## VYSVĚTLENÍ A ZMĚNA ZADÁVACÍ DOKUMENTACE Č. 6

# NÁSTAVBA OBJEKTU SÍDLA SPOL. BRNĚNSKÉ KOMUNIKACE A.S., BRNO – ŠTÝŘICE, KATASTRÁLNÍ ÚZEMÍ: ŠTÝŘICE [610186], PARCELNÍ ČÍSLO: 207/8 III.

<b>OKF</b>	<b>TECHNICKÁ ZPRÁVA</b>	List č. 8/18
	Stavba: Nástavba objektu sídla spol. Brněnské komunikace a.s., Brno – Štýřice	
	Část: D.1.2.1 – SKŘ – OCELOVÉ KONSTRUKCE	
	Stupeň: DOKUMENTACE PRO PROVEDENÍ STAVBY

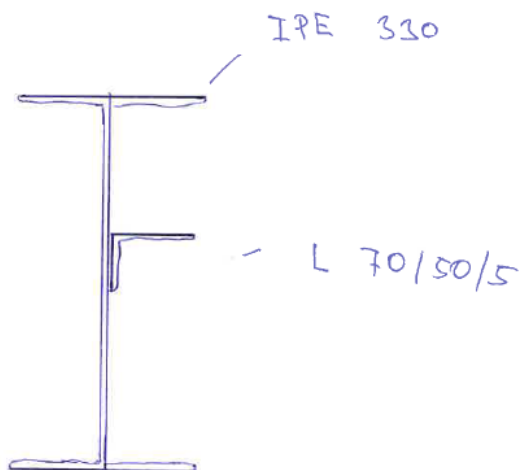
Dotaz č.1: V TZ se píše, že trapézový plech bude v každé druhé vlně přistřelen, přišroubován na L 75x50x6. Jakým způsobem to má být provedeno, když v tom brání horní pásnice stropnic a průvlaků:

Zadavatel sděluje, že tento detail je technologicky standardně proveditelný formou sešroubování.
